Starostwo Powiatowe w Piasecznie

ZPU.272.49.2.234.2020

przetargu nieograniczonego pn.: Rozbudowa drogi powiatowej nr 2816W na odcinku od miejscowości Dobiesz do miejscowości Sobików – ETAP III

Przykładowe rozwiązanie mocowania wysięgnika (możliwe zastosowanie równoważnego rozwiązania).

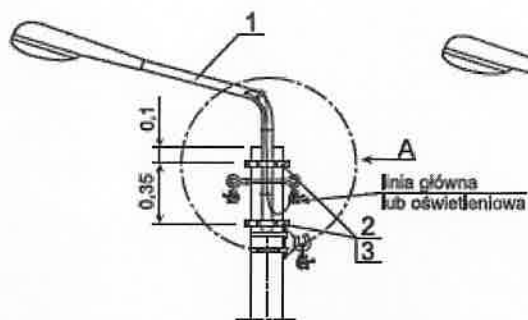
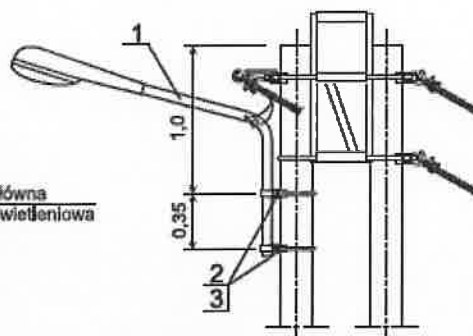
Zwracamy się z prośbą o dołączenie do dokumentacji przetargowej rysunku z widokiem mocowania wysięgnika na słupach ŻN i słupach EPV 10,5/4,3.

Odpowiedź 6:

szczegół A
zasilanie z linii AsXS n □ + 2x35

szczegół A
zasilanie z linii oświetleniowej AsXS n 2x35
